島根原子力発電所2号炉

審査会合における指摘事項の回答

(2相ステンレス鋼の熱時効)

島根原子力発電所2号炉 審査会合における指摘事項の回答一覧表

図1 原子炉再循環ポンプ製造時の溶接箇所

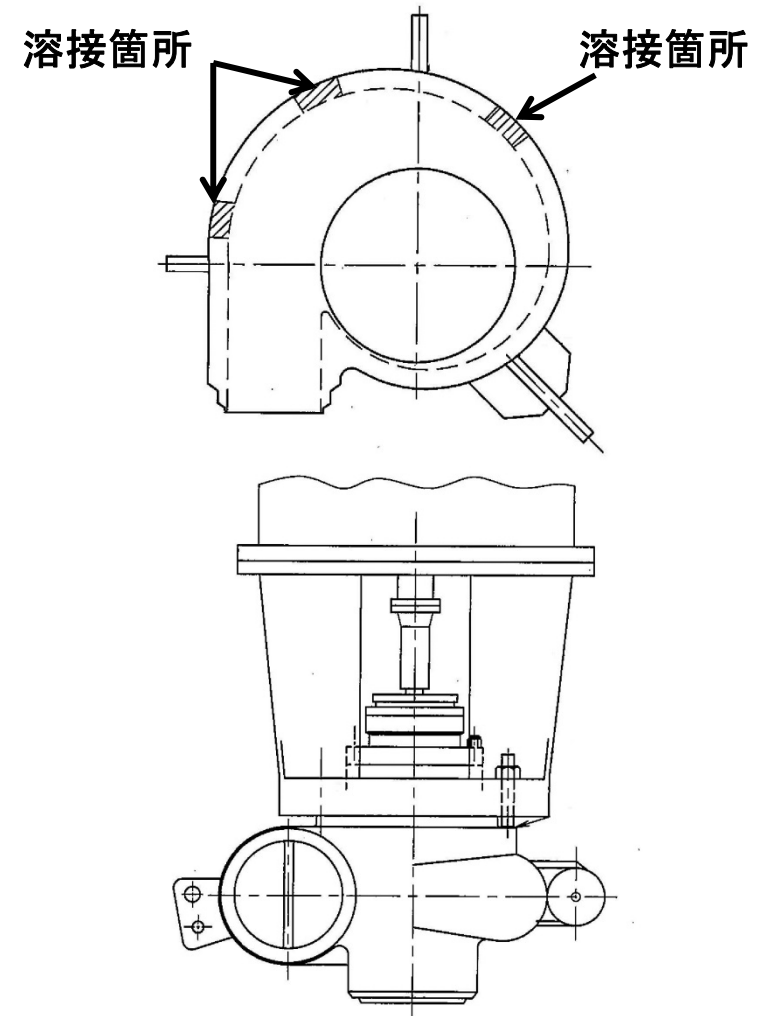
No.	指摘事項	回答
13-3 2相ステンレス 鋼の熱時効 (平成30年7月4日 第13回審査会合)	製造時検査および現状保全について、詳細に説明すること。特に製造時のガンマプラグ等の溶接箇所について説明すること。	P3～P7
13-4 2相ステンレス 鋼の熱時効 (平成30年7月4日 第13回審査会合)	2相ステンレス鋼の熱時効について、現状保全の検査結果を理由に、仮想欠陥を想定した破壊評価をしなくてよいということであれば、その妥当性について説明すること。	P8 (評価方針のみ)

原子炉再循環ポンプ製造時の溶接箇所を図1に示す。当該箇所は鋳物であるケーシングを製作する際に使用中子(コア)を外部から支持するために必要となった穴を溶接で閉止した箇所である。

当該箇所を溶接で閉止した後に放射線透過試験および浸透探傷試験を実施し、健全性を確認している。

ポンプケーシングの耐圧部分の溶接接手として、維持規格に基づき、浸透探傷試験を実施している。
